# Porter à connaissance

# Autorisation Environnementale

**Ferme éolienne de Saint Martin de Lamps SAS**

Commune de Levroux

Figure 3 - Schéma d'élévation Vestas V117 – Modèle modification

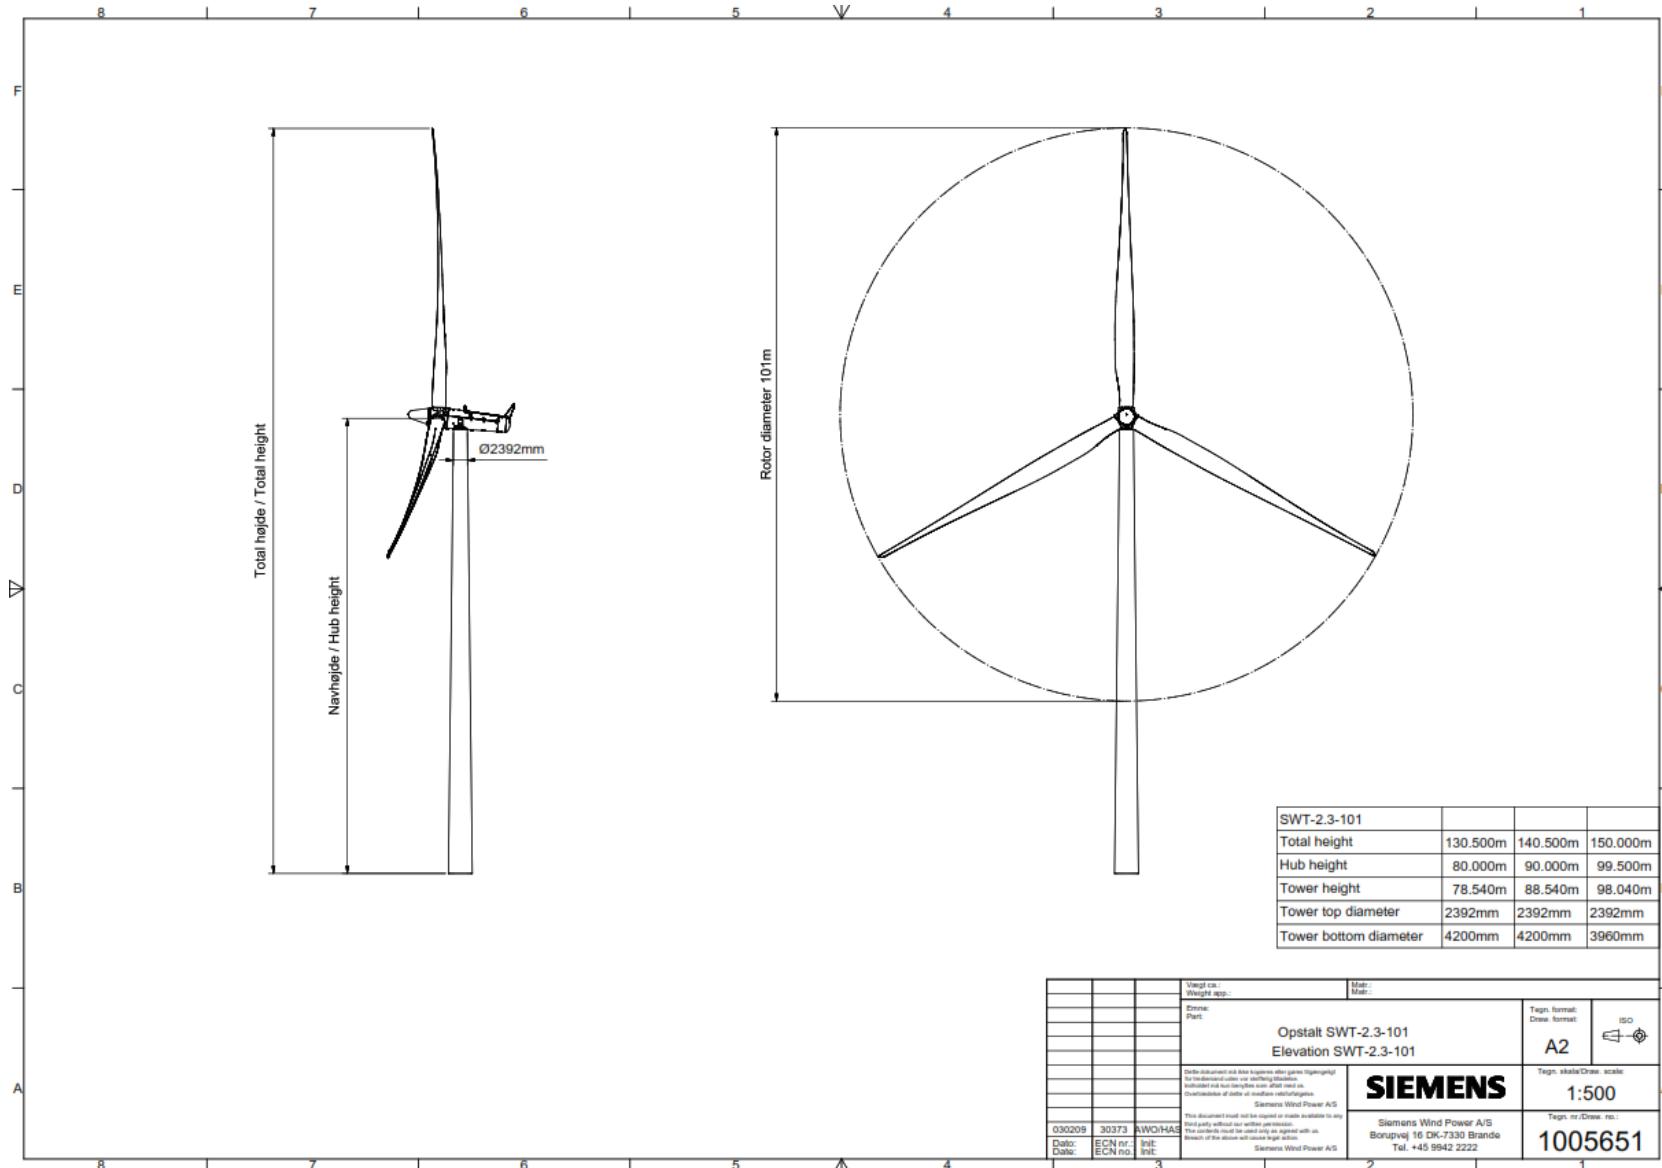
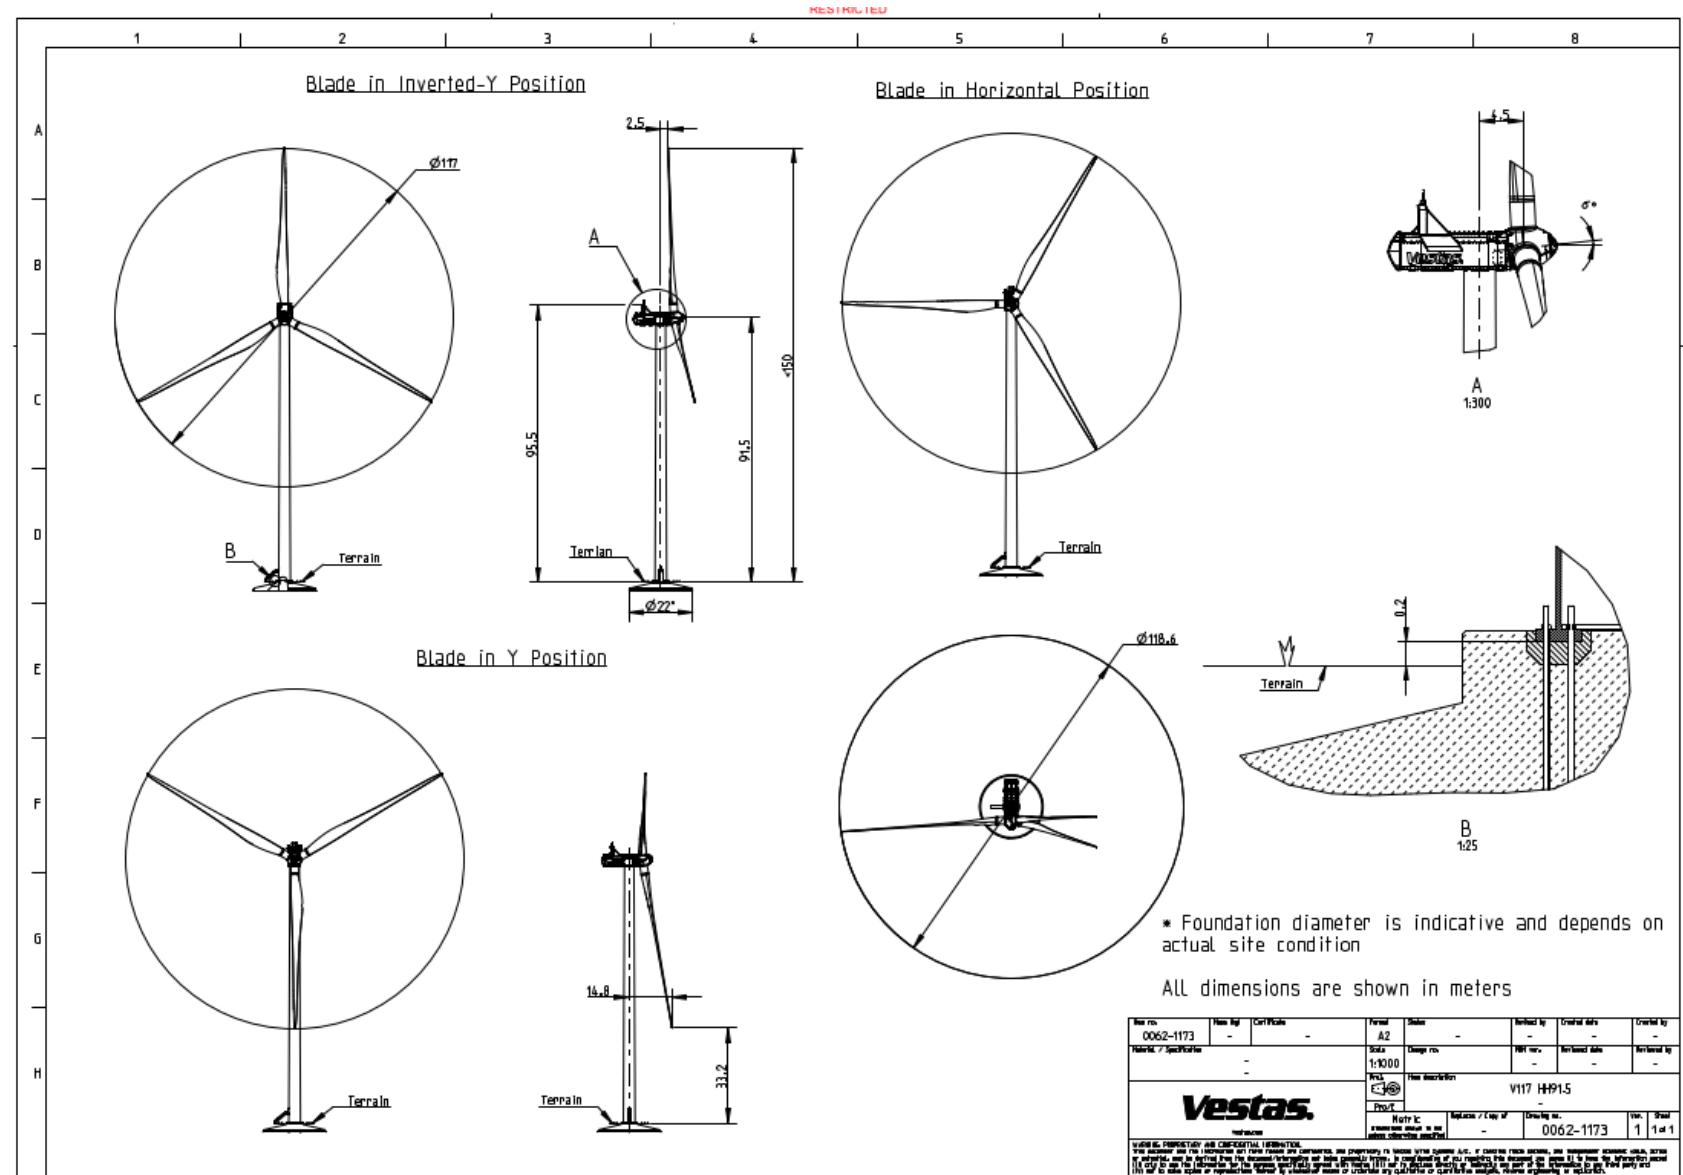
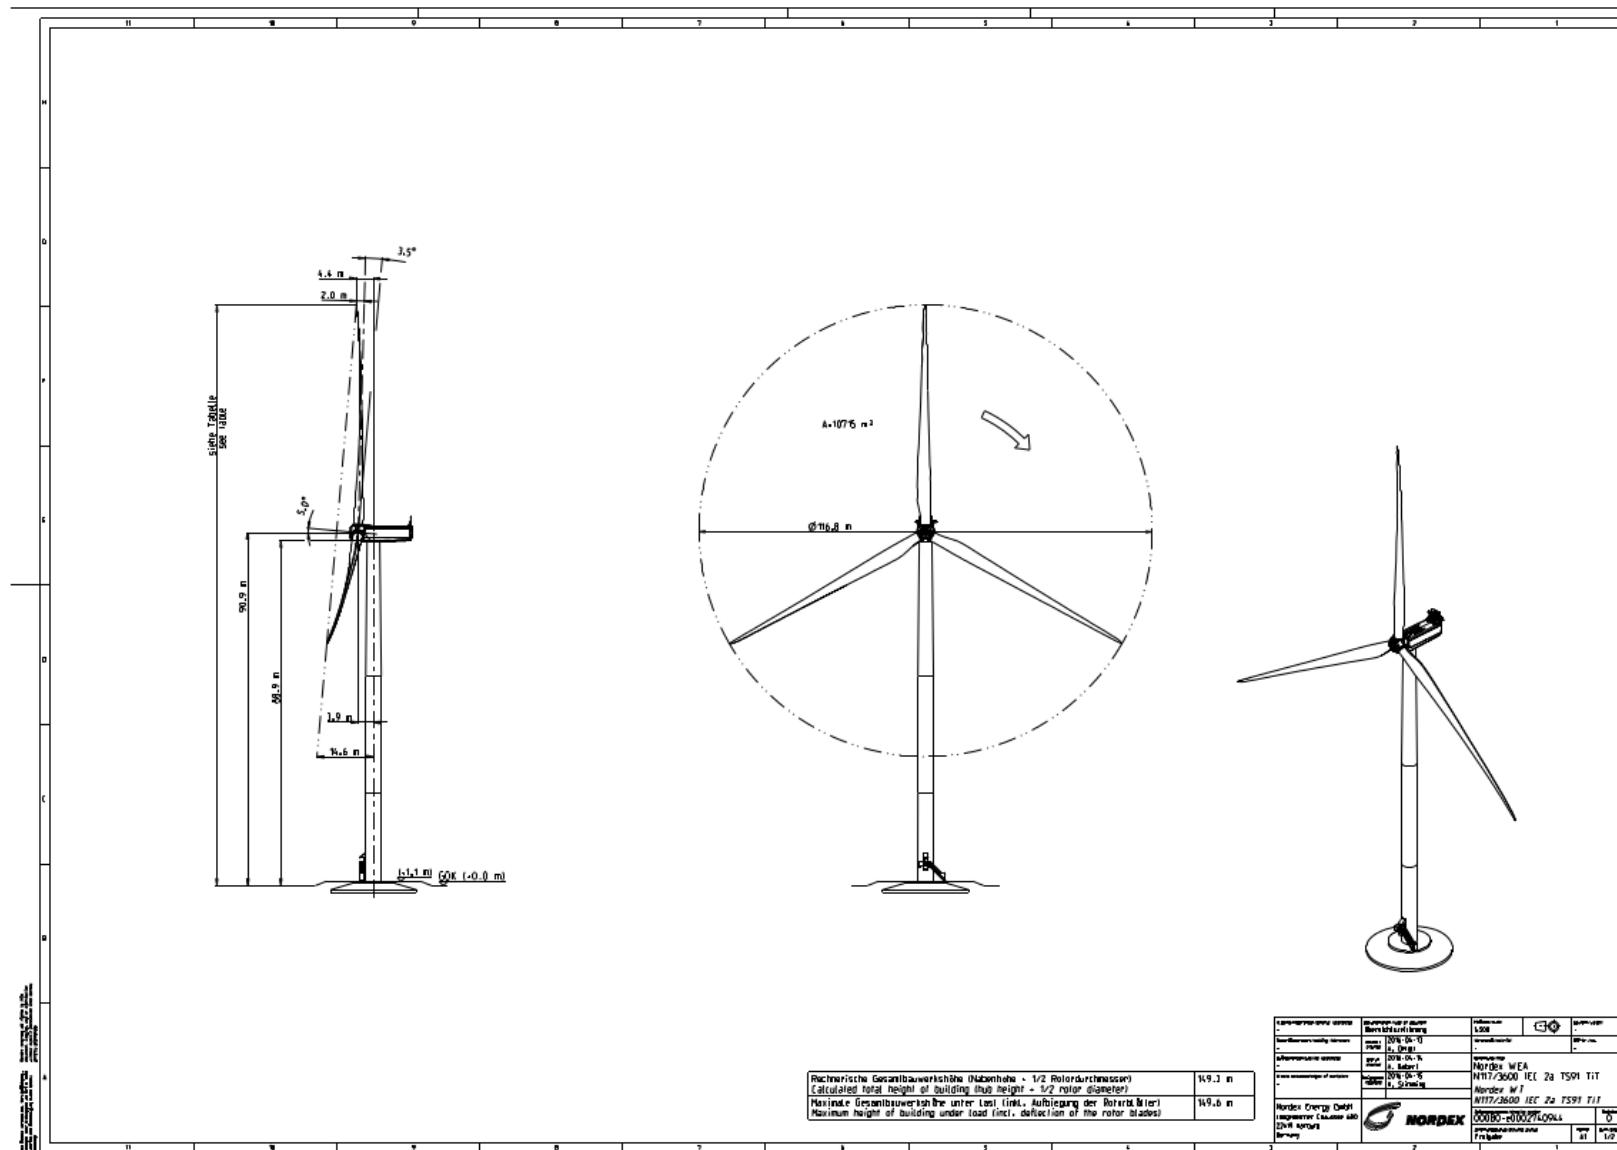
Ainsi le modèle de turbine sera modifié, en passant de SWT101-2.3MW à des Vestas V117 ou Nordex N117 dont la production d'énergie est plus importante, avec une puissance maximale comprise entre 3,6 et 4,2MW, tout en étant moins bruyantes que les modèles initialement autorisés.

De plus, cette modification permet également de sécuriser la faisabilité du projet car la disponibilité des SWT101-2,3MW au catalogue n'est pas garantie, ce modèle étant plus ancien. Les machines V117 et N117, plus récentes, permettent de lever ce risque.

Modèle autorisé	Modèle modifié (Option Vestas V117)	Modèle modifié (Option Nordex N117)
Rotor	101 m	117 m	117 m
Hauteur totale	150 m	150 m	149,5 m
Hauteur moyenne	99,5 m	91,5 m	91 m
Garde au sol	49 m	33 m	32,5 m
Puissance	2,3 MW	3,6 à 4,2 MW	3 à 3,6 MW

Carte 7 - Plan masse des aménagements du projet modifié

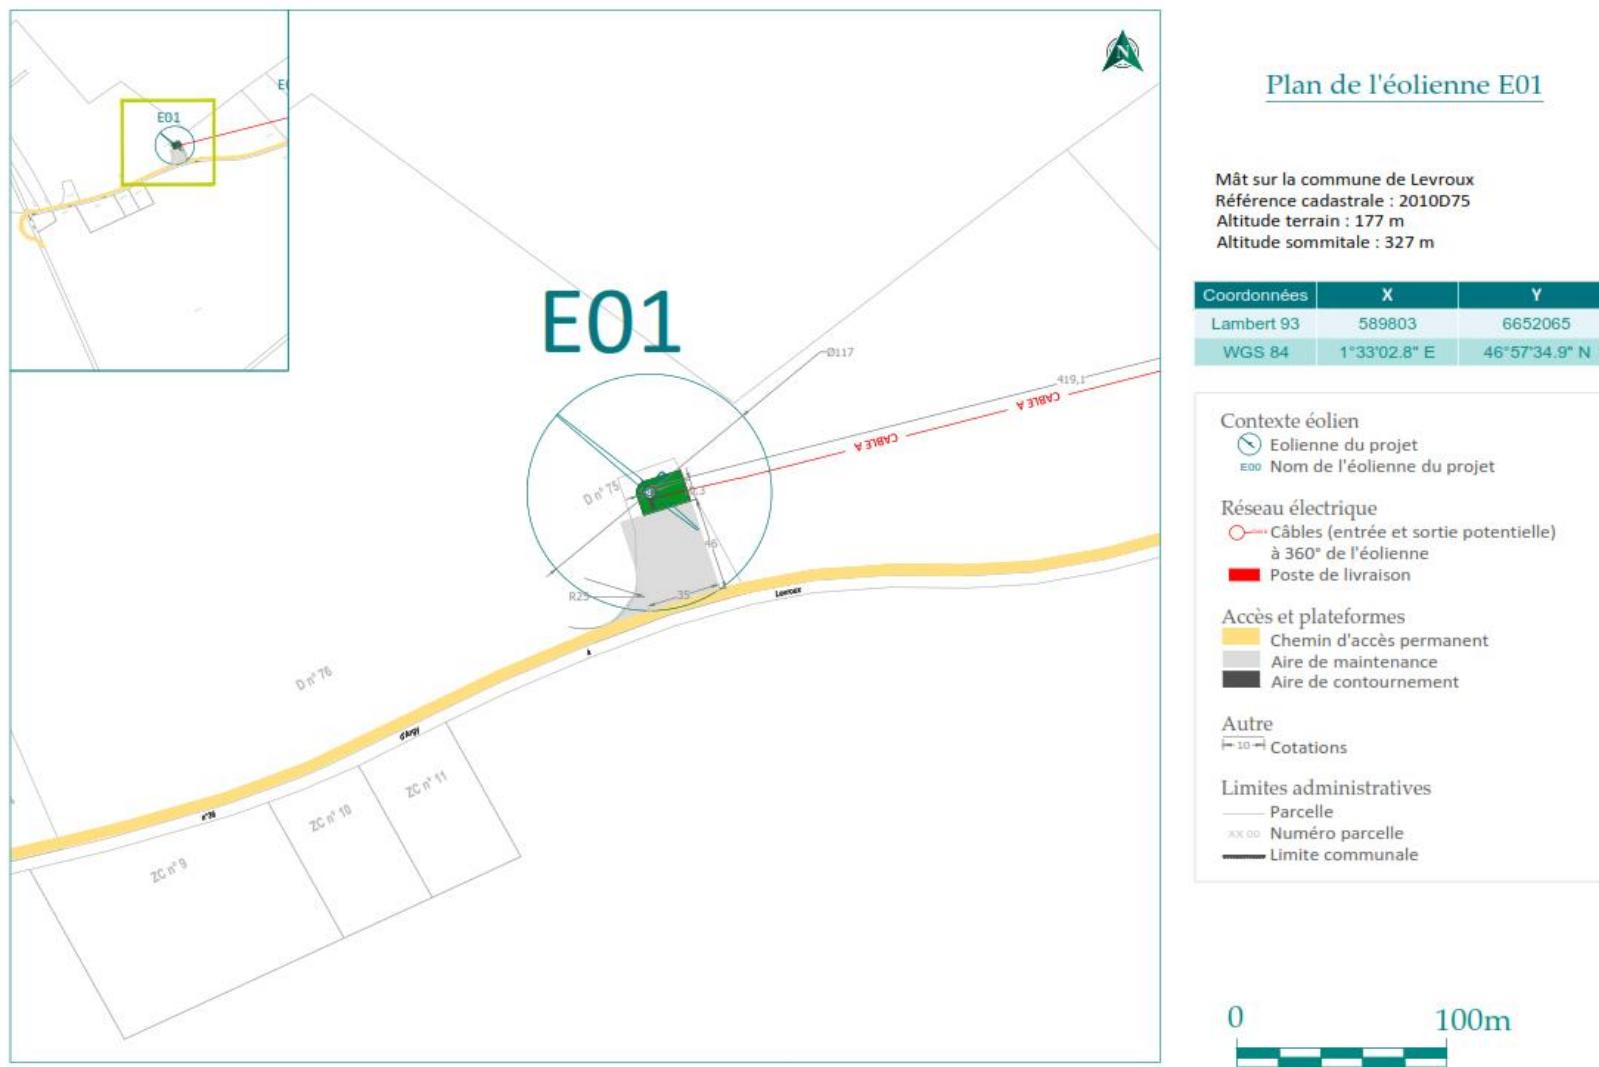
Les aménagements modifiés, et nécessaires à la construction du parc sont présentés dans le tableau récapitulatif et sur les plans ci-après.

Eolienne	Surfaces aménagées (m <sup>2</sup> )	
	Autorisée	Modifiée
E01 (ancien P1E2)	3092	2107
E02 (ancien P1E3)	2719	2081
E03 (ancien P1E4)	2104	2146
E04 (ancien P1E5)	2134	2142
E05 (ancien P2E1)	2595	2088
Voie d'accès	3837	13268
PDL	33	280
<b>TOTAL</b>	<b>16514</b>	<b>24112</b>

Carte 14 - Carte et coupe topographique du projet modifié

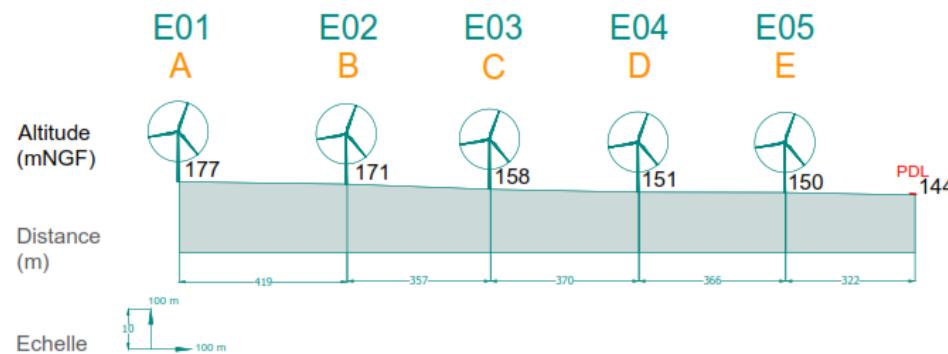
Numéro Eolienne	Ancien numéro éolienne	Côte NGF au sol (m)*	Hauteur totale de l'aérogénérateur hors tout (m)	Côte NGF en bout de pale autorisée (m) **	Côte NGF en bout de pale modifiée (m) **
E01	P1E2	177	150	327	327
E02	P1E3	171	150	320	321
E03	P1E4	158	150	305	308
E04	P1E5	151	150	299	301
E05	P2E1	150	150	298	300

Ainsi, l'altimétrie en bout de pale de l'éolienne E01 reste constante à 327m NGF.

**Ces évolutions représentent des modifications de l'altimétrie en bout de pale comprises entre 0 et 1%. A ce titre, elles ne constituent pas des modifications substantielles du projet, et ne viennent pas augmenter son impact sur l'environnement.**

Carte 16 - Localisation modifiée du poste de livraison

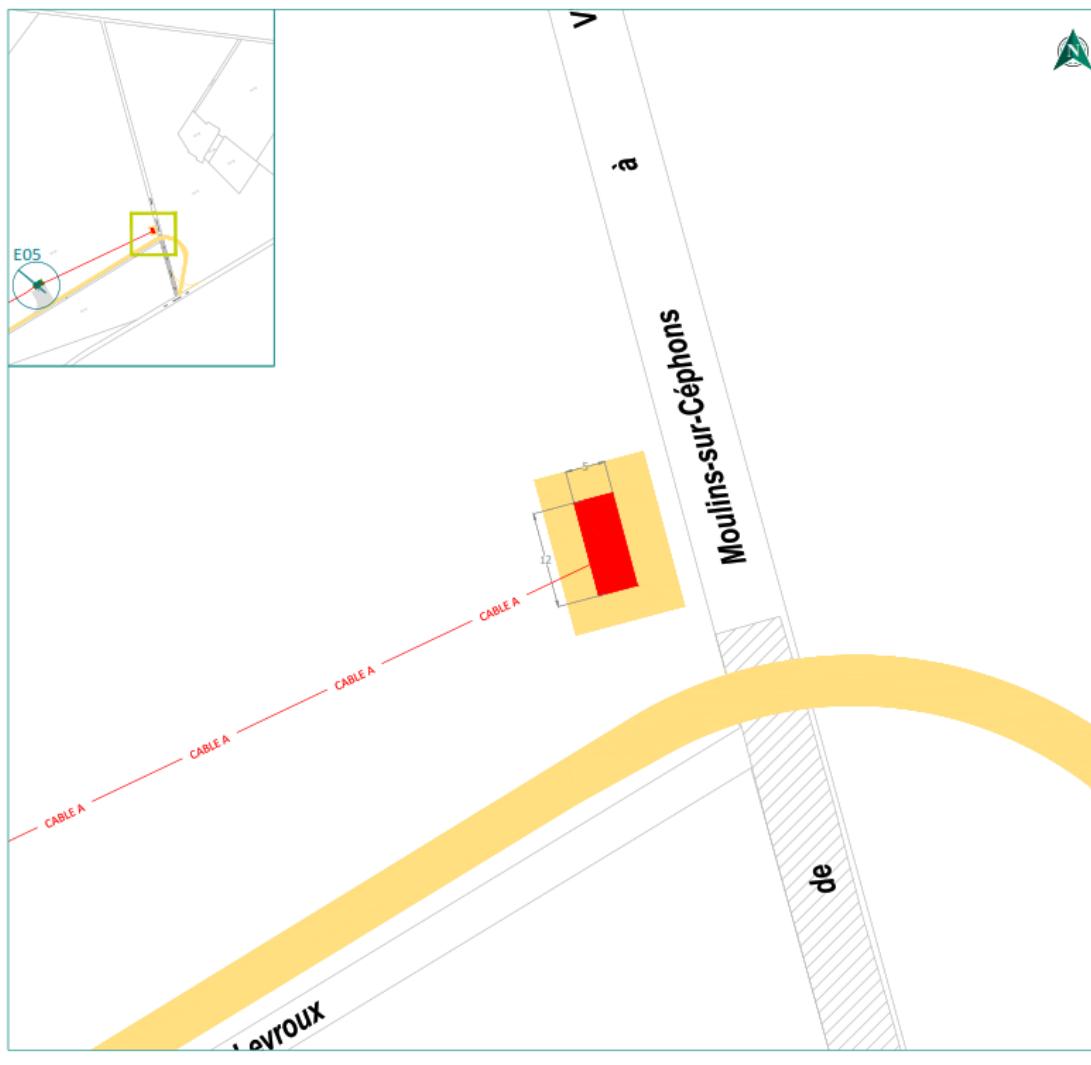
Le projet initial comprenait un poste de livraison, autorisé « Au pied de l'aérogénérateur P1E3 », qui sera déplacé afin d'être positionné en limite de la voie communale n°5 de Moulin Saint-Céphons à Villegongis. Cette modification permet d'optimiser le raccordement au réseau public puisque la voie communale est elle-même directement desservie par la route départementale 926.

Objet	Coordonnées en Lambert 93 (m)*		Coordonnées en WGS 84 (dd°mm'ss,ss")*	
	X	Y	E	N
<b>Poste de livraison autorisé**</b>	590213	6652160	1°33'22,1"	46°57'38,2"
<b>Poste de livraison modifié</b>	<b>591483</b>	<b>6652780</b>	<b>1°34'21.7"</b>	<b>46°57'59.0"</b>

Les dimensions du poste de livraison sont elles aussi modifiées. Ainsi, le poste de livraison autorisé mesurait 3m de large et 11m de long. En raison de la puissance plus importante du projet modifié, le nouveau poste de livraison mesure 5m de large et 12m de long. **Cette différence de dimensions ne modifie pas le niveau d'impact du projet.**
